# YANMAR パーツニュース

GCS発行NO 2007CS-001

件名 カーレントリミッタ交換時の注意事項

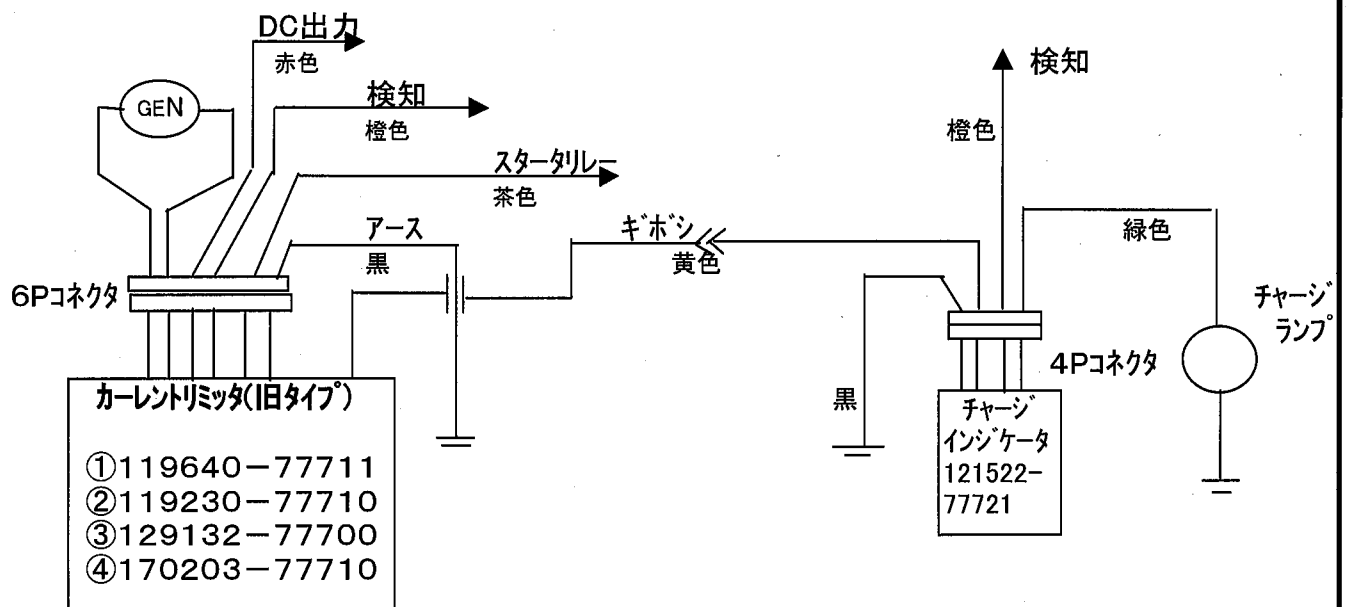
①カーレントリミッタ:形状・6Pコネクタ・ギボシともまったく同じ

②チャージインジケータとダミーユニットについては形状・4Pコネクタについては同じ。

※配線のみ本数が異なる

③新タイプのカーレントリミッタが納入時からセットされている場合は、チャージインジケータ・ダミーユニットは必要ありません。

## 【旧タイプ配線図】

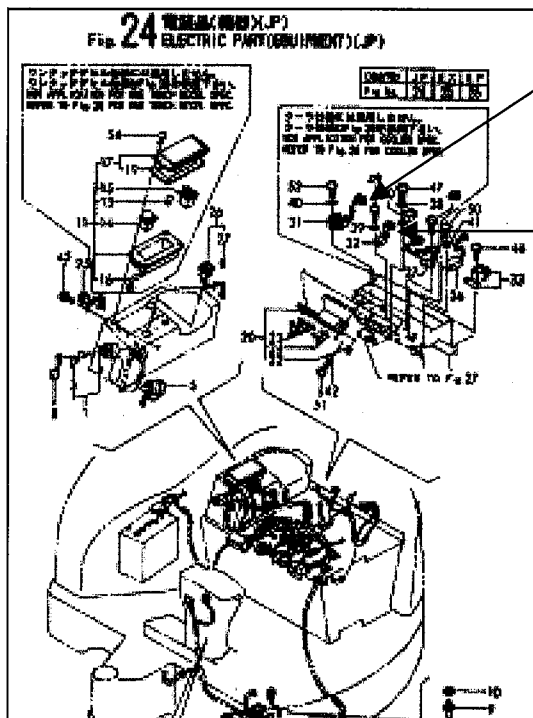
ダミーユニットの場合  
アース回路はつながっていない

ダミーユニットの場合は  
検知回路はつながっていない

# カーレントリミッタ及びチャージインジケータ・ダミーユニットの(新・旧)形状比較表

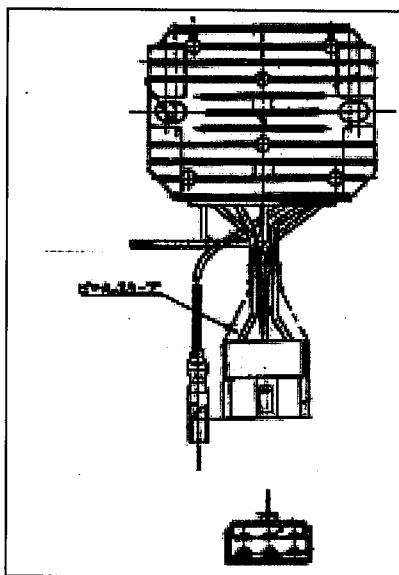
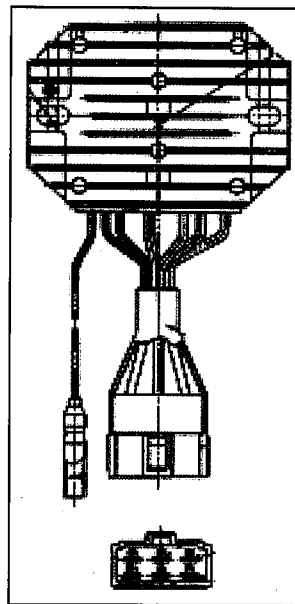
(旧)カレントリミッタ  
コード:119640-77711

(新)カレントリミッタ  
コード:119653-77710

②カレントリミッタについては形状・6Pコネクタ・ギボシとも同じ

注)①新カーレントリミッタを使用する場合は、必ずダミーユニットも同時交換して下さい。

(旧)チャージインジケータ  
コードNO:121522-77721

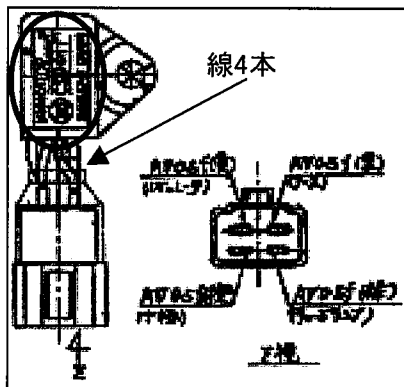
(新)ダミーユニット  
コードNO:119653-77720

同時交換  
にて互換  
性有り

③チャージインジケータとダミーユニットについては形状・4Pコネクタについては同じ(配線のみ本数が異なる)
